Impact Assessment
Agency of Canada

Analyse des changements proposés par Galaxy Lithium (Canada) Inc. au projet de mine de lithium Baie James

VERSION PROVISOIRE DU RAPPORT

MARS 2025

Figure 1. Carte des modifications proposées au projet.

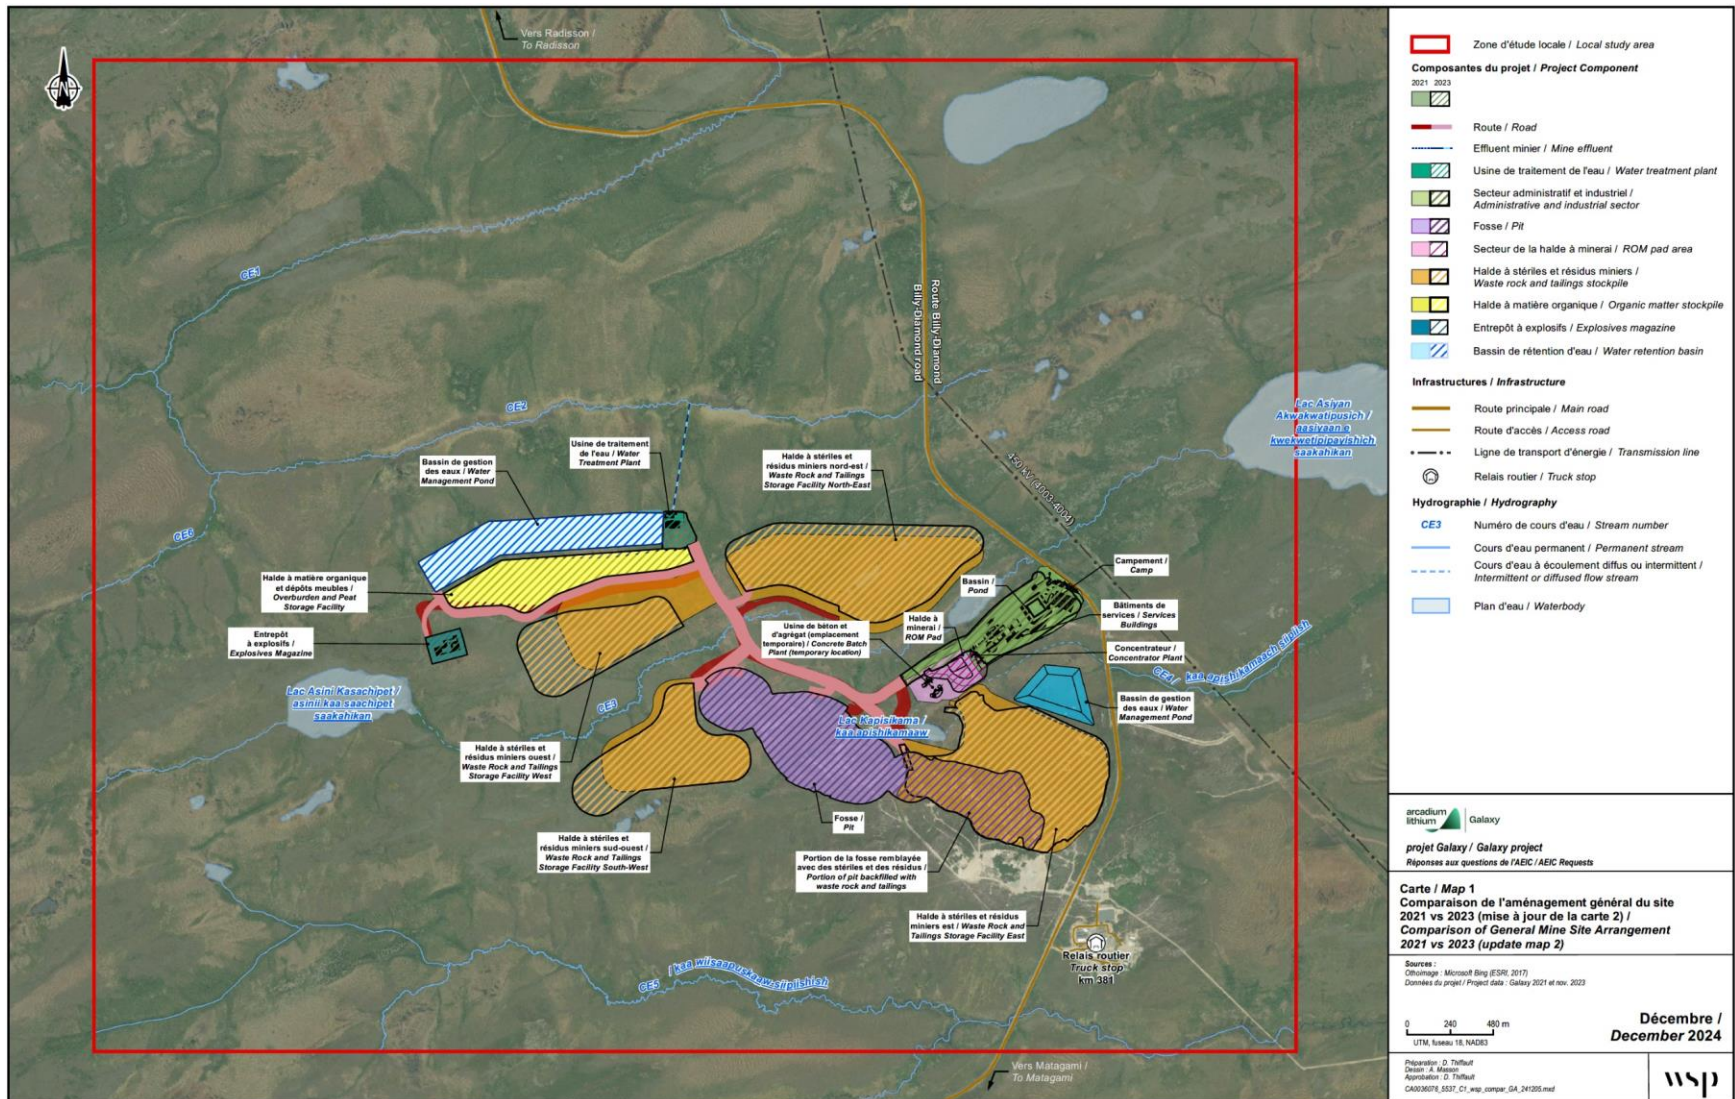
Le promoteur propose de modifier son plan initial en ajustant l'emplacement et la configuration de certaines haldes, comme illustré dans la figure 1. Plus précisément :

- **Le déplacement de la halde ouest** : celle-ci sera déplacée de 262 mètres vers l'ouest-sud-ouest à la suite de forages de condamnation réalisés en 2022, qui ont mis en évidence des indices de lithium sous cette zone. Ce déplacement répond aux exigences de la réglementation provinciale, qui impose l'éloignement des infrastructures minières des zones de minéralisation.
- **Le déplacement de la halde nord-est** : celle-ci sera déplacée de 60 mètres vers le nord afin de l'éloigner du cours d'eau CE3. Cette mesure vise à réduire les risques de contamination et à protéger les habitats aquatiques sensibles.
- **La modification de la forme de la halde sud-ouest** : son contour sera ajusté afin de l'éloigner du cours d'eau CE3 et d'éviter les étangs situés au sud. Cette modification n'affecte pas sa capacité de stockage.

ECCC a recommandé au promoteur de documenter les impacts potentiels de l'agrandissement de la fosse sur la déposition des matières particulaires dans la zone d'étude, en comparaison avec l'aménagement initial. En effet, le rapprochement des haldes ouest et sud-ouest du lac Asiyan Akwakwatipusich pourrait entraîner une augmentation des dépôts de matières particulaires et de métaux dans le lac, en raison des émissions générées par les activités sur ces haldes, de l'érosion éolienne et des conditions météorologiques locales. Le promoteur note qu'en fait, les haldes se rapprochent plutôt du lac Asini Kasachipet. Néanmoins, le promoteur anticipe que la déposition des matières particulaires dans celui-ci restera similaire à ce qui était prévu à [l'évaluation environnementale de 2022](#), puisque la quantité de matériaux déposés dans les haldes demeura la même. De plus, le promoteur a confirmé que contrairement à ce qui pourrait être interprété à partir de la carte 2 de son document de janvier 2024, aucune modification ne serait apportée à la fosse ni au bassin de gestion des eaux nord par rapport à ce qui était prévu à [l'évaluation environnementale de 2022](#).

Toutefois, ECCC maintient que le déplacement des haldes ouest et sud-ouest pourrait entraîner une déposition accrue de matières particulaires dans les lacs avoisinants et des quatre étangs situés au flan sud de la halde sud-ouest. Néanmoins, bien que des dépôts supplémentaires de matières particulaires sur les plans d'eau soient prévisibles en raison de ces modifications, leur effet serait atténués par l'application des conditions 7.1, 7.3, 7.6, 7.7, 8.16 et 8.17 à la déclaration de décision.

L'AEIC recommande que la zone géographique occupée par les infrastructures soit modifiée pour inclure une référence à la figure 1 et figure 2 du présent rapport à la condition 1.43 de la [déclaration de décision](#). Cela permettra de s'assurer que les conditions existantes dans la déclaration de décision s'appliquent aux

Figure 2. Empreinte proposée du projet modifié versus l'empreinte du projet 2021.

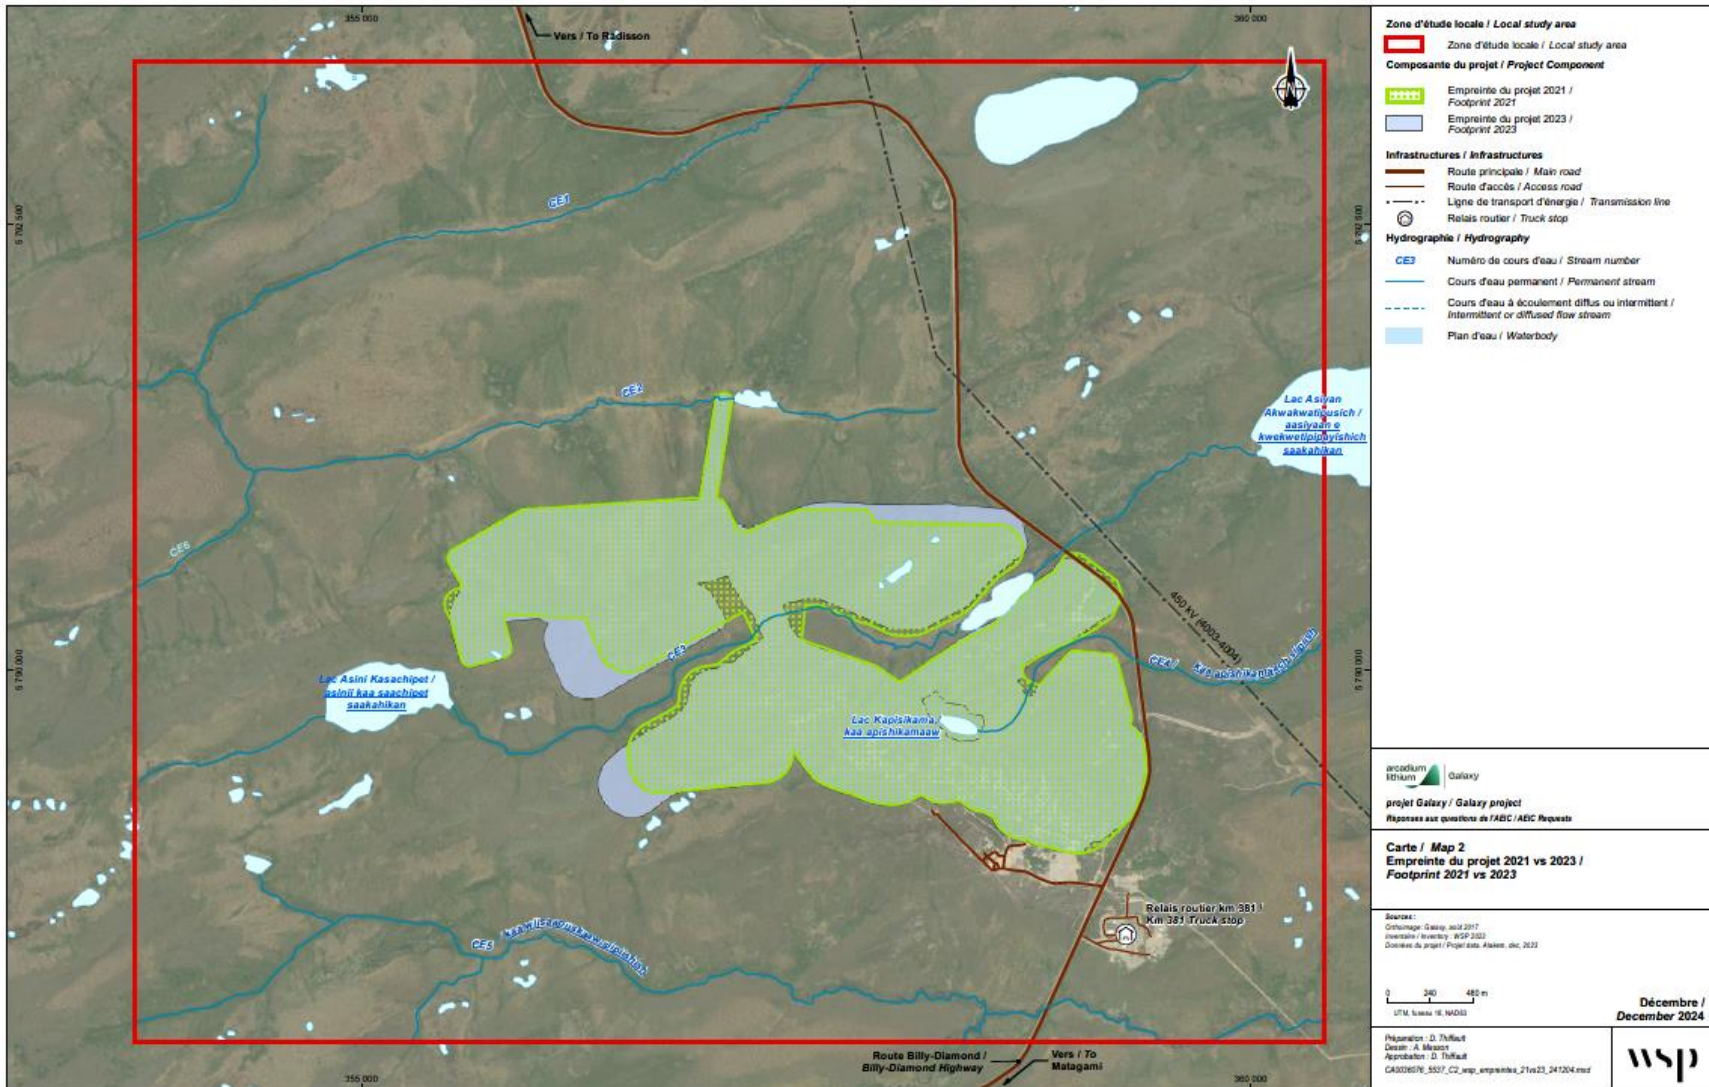
Les changements proposés entraîneraient une augmentation de 35,18 hectares de la superficie de la zone du projet désigné, comme illustré dans la figure 2. Cela représente une augmentation de 7,8% par rapport à l'empreinte globale évaluée lors de [l'évaluation environnementale de 2022](#) (RCEI, numéro de référence 80141, document 74).

Selon l'analyse réalisée par le promoteur, les haldes maintiendront la même superficie et la même capacité de stockage pour les stériles et résidus miniers. Cependant, le promoteur mentionne qu'il y aura une augmentation de 35,18 hectares de superficie d'habitats affectés par rapport à la superficie présentée lors de l'évaluation environnementale, augmentant l'aire d'exploitation minière de 7,8% au maximum, ce qui demeure sous les seuils indiqués dans le *Règlement sur les activités concrètes*.

Étant donné que les changements proposés au projet ne sont pas inclus dans la définition du projet désigné tel qu'elle est actuellement formulée dans la déclaration de décision, l'AEIC recommande que cette définition soit modifiée afin d'inclure l'expansion de la zone de projet, comme décrite dans la section 2 du présent rapport d'analyse. Cette modification garantira que les conditions incluses dans la déclaration de décision s'appliquent également aux changements proposés au projet. Le [tableau 1](#) présente le détail de la modification recommandée.
